**OPERE STRATEGICHE PER IL PORTO DI CIVITAVECCHIA**  
**1° LOTTO FUNZIONALE**  
**PROLUNGAMENTO ANTEMURALE C. COLOMBO,**  
**DARSENA SERVIZI E TRAGHETTI**

*Verifica di Attuazione- II Fase*  
*ai sensi dell'art. 185 commi 6 e 7 del D.Lgs. 163/06*  
*delle prescrizioni contenute del parere positivo del Ministero dell'Ambiente*  
*e della Tutela del Territorio e del Mare*  
*(Prot. DSA-2006-0021173 del 08/08/2006)*

**ALLEGATO 05.01**

*Relazione Tecnica interventi in variante*

Figura 6 – Fronte banchina darsena traghetti

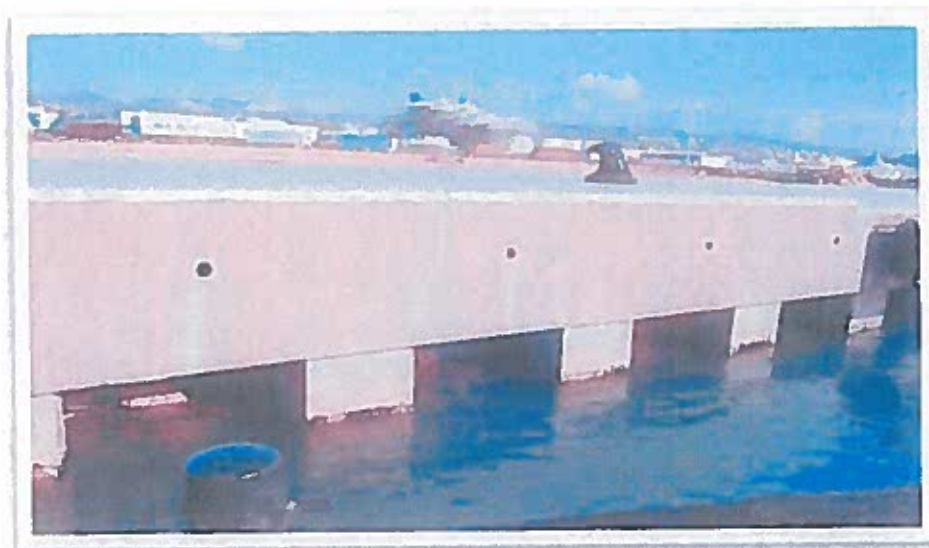
- sostituzione delle velette prefabbricate con getto in opera. Il fronte banchina quindi, invece di essere costituito da velette prefabbricate in cantiere e poi posizionate in opera è stato

realizzato direttamente mediante getto di cls all'interno di apposite cassature. Tale variazione non ha comportato modifiche in merito alla tipologia di materiale, al disegno ed alle dimensioni;

Figura 8 – Fase realizzazione zona "rinforzata" sovrastruttura

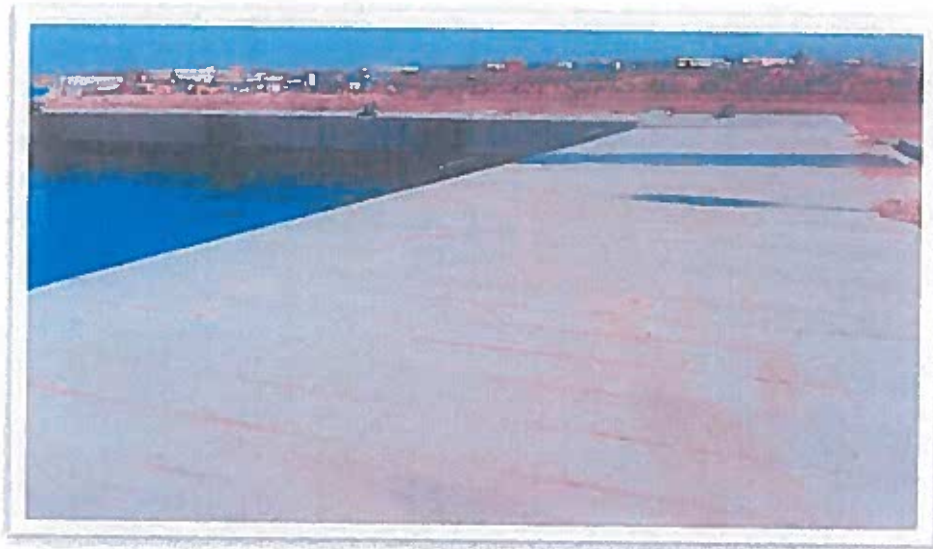
Per la predisposizione al nuovo assetto previsto per la darsena traghetti, che prevede la traslazione del pontile n. 2 e l'eliminazione del pontile n. 1 (come da elaborati recepiti dal MATTM con Determinazione 2015), è stata necessaria la traslazione - senza apportare alcuna modifica alla tipologia, qualità dei materiali e delle finiture - delle zone della sovrastruttura di banchina "rinforzate" con elementi metallici, posizionando in corrispondenza sott'acqua i massi in clc di protezione dell'imbasamento.

Figura 9 – Vista sovrastruttura darsena servizi quota +,150 slmm

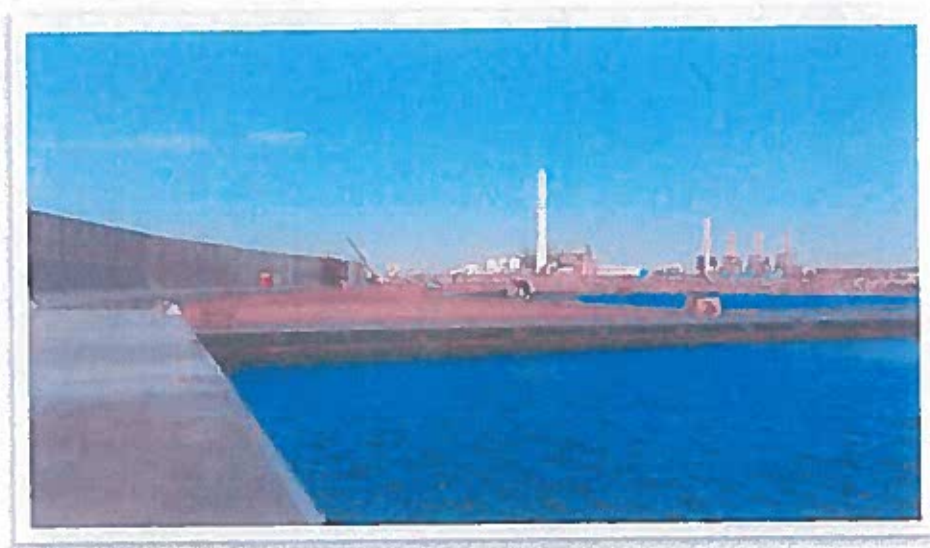
- finitura superficiale delle sovrastrutture (elicotteratura);
- modifica altimetrica di un tratto di banchina (di lunghezza pari a circa 180m) in cui erano presenti alcuni cassoni a quota +3,00 slmm ed altri a quota +2,50 slmm. Detto tratto è stato uniformato ad una quota media pari a +2,75 m slmm il tutto come rappresentato nell'elaborato 00216CIVDLVV01003700SD;
- modifica altimetrica, della quota interna della banchina della darsena (per una lunghezza di circa 360 m) portata dalla quota originaria di +1,80 alla quota +1,50 elaborato 00216CIVDLVV00900101AD;
